Controlebezoek - Periodiek [Hfst 6.5]

Verslagnummer:
22/16032026/55970/64573/1

Inspectie adres: Distelstraat 23, 3910 Pelt
(België)

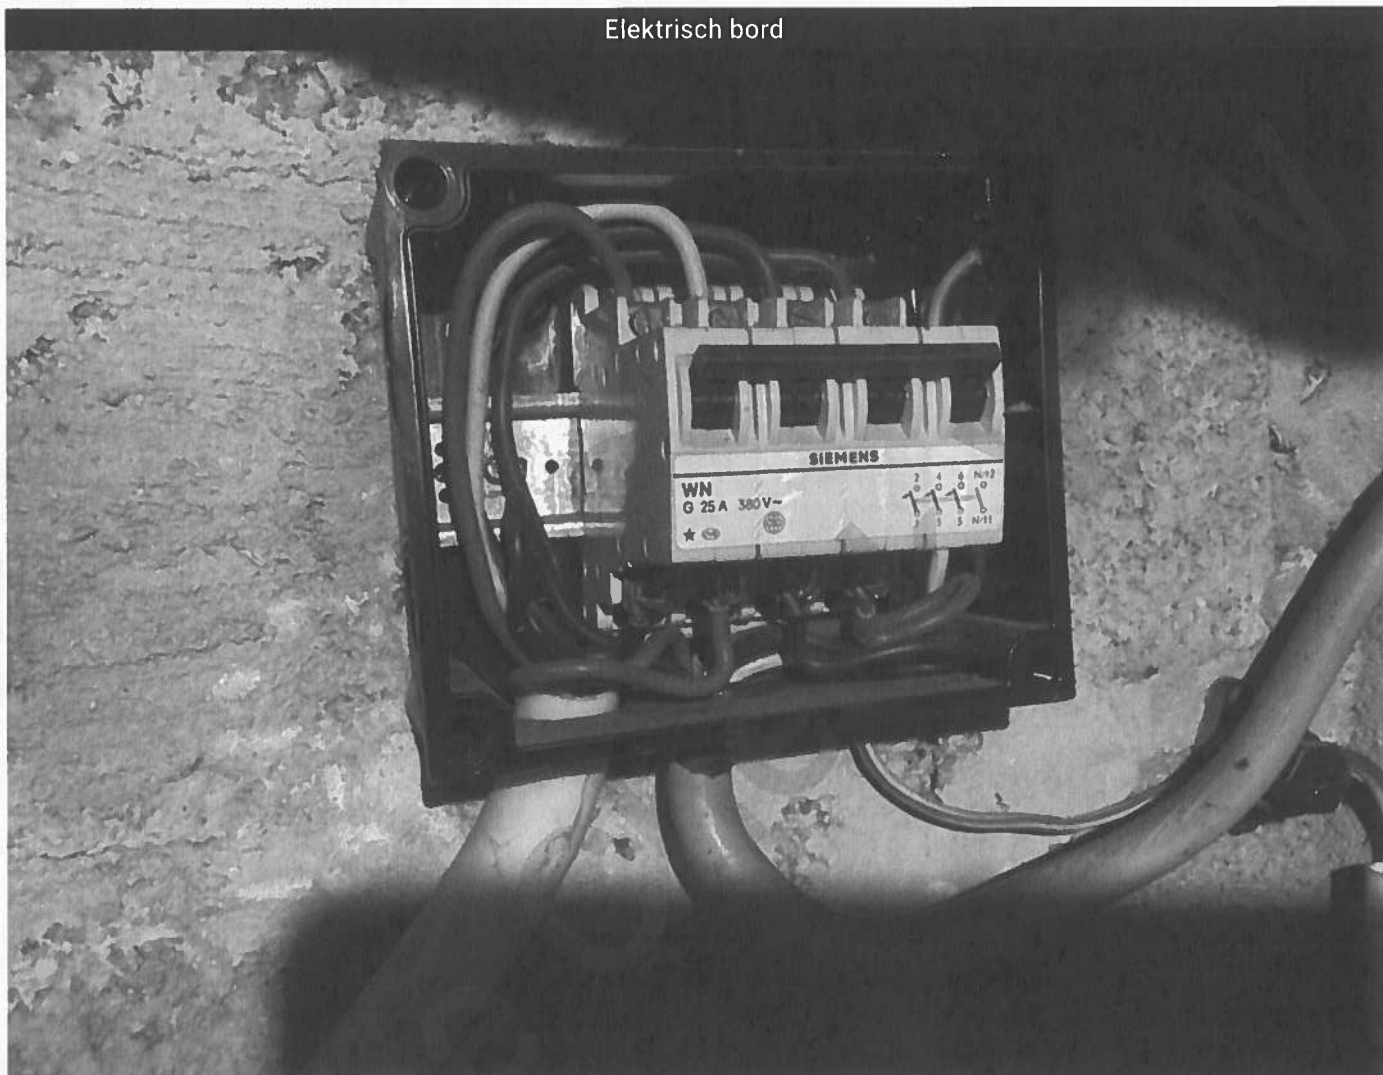
- De controle van een/meerdere foutlussen is niet afdoende, - oAfd 6.5.7.2.b.4.d; oAfd 6.4.6.4.b.4
- Het verdeelbord is niet conform. - oAfd 5.3.5.1 ; oAfd 4.2.2.1.b

- De beschermingsgraad van de ruimte moet ten minste IPXX-D zijn voor ruimtes publiek toegankelijk en IPXX-B voor gewone ruimtes. - oAfd 4.2.2.3
- Het eendraadschema en situatieplan zijn niet aanwezig. - oAfd 3.1.2.1

- Hoofddifferentieelstroombeschermingsinrichting is niet aanwezig. - oAfd 4.2.4.3
- Er is geen differentieelstroombeschermingsinrichting geplaatst aan het begin van de installatie. - oAfd 4.2.4.3.b; oAfd 5.3.5.3

- Er bevinden zich differentieelstroombeschermingsinrichtingen van het type AC in de installatie, welke niet meer toegelaten zijn. - oAfd 5.3.5.3.a
- Een of meerdere stopcontacten zijn niet van kinderbeveiliging voorzien. - oAfd 4.2.2.3.b; Afd 8.2.1; Afd 8.2.2

- Een of meerdere stopcontacten zijn slechts voorzien van een zijdelingse aansluiting. (type schuko), - oAfd 5.3.5.2
- Het materiaal heeft een onvoldoende beschermingsgraad. - Afd 2.4.3; oAfd 4.2.2.3

- De beschermingsindex tegen rechtstreekse aanraking van de verlichting, stopcontacten en/of schakelaars is niet voldoende. Plaats afscherming, dekseltjes, kapjes, - oAfd 4.2.2.3
